## AVISO DE SEGURIDAD DE CAMPO

para clientes finales de  
el Ventilador HAMILTON-C6

PN: 160021

Número de referencia: CER 101091

## Avería 2:

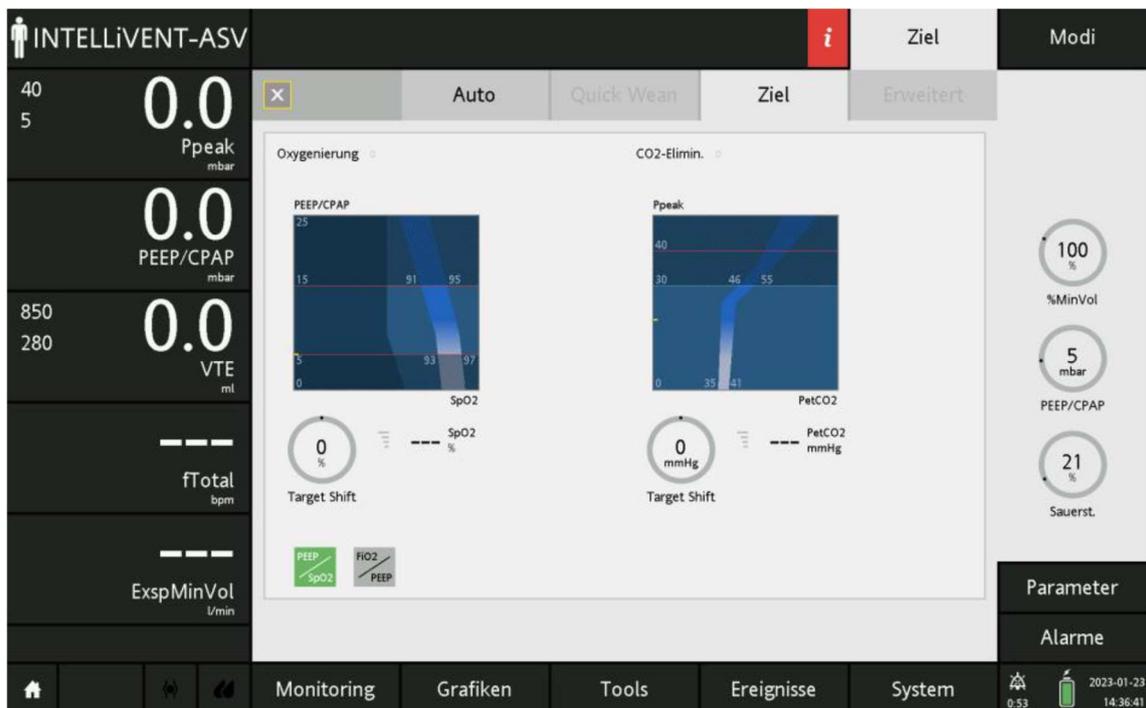
La pantalla se puede reiniciar cambiando la configuración de **“Cambio de Objetivo” (Target Shift)**.

**Versión de software afectada: 1.2.1 y 1.2.2 con la opción INTELLiVENT-ASV instalada.**

La pantalla del ventilador HAMILTON-C6 se ha reiniciado en algunos casos. Se necesitan aproximadamente 45 segundos para que la pantalla se reinicie. Durante el proceso de reinicio, la pantalla está oscura y suena una alarma. La ventilación continúa en el modo INTELLiVENT-ASV.

Este tipo de mal funcionamiento puede ocurrir si un usuario intenta establecer la configuración de **“Cambio de Objetivo” (Target Shift)** en modo INTELLiVENT-ASV.

Usar solo el mando giratorio (**Presionar&Girar**) para modificar la configuración de **“Cambio de Objetivo” (Target Shift)** reduce la probabilidad de este tipo de problema.

Se debe realizar una **actualización** de software a la versión de **software 1.2.2 o superior** en los ventiladores **sin INTELLiVENT-ASV**.

Se debe realizar una **actualización** de software a la versión de **software 1.2.3** en ventiladores **con INTELLiVENT-ASV**.
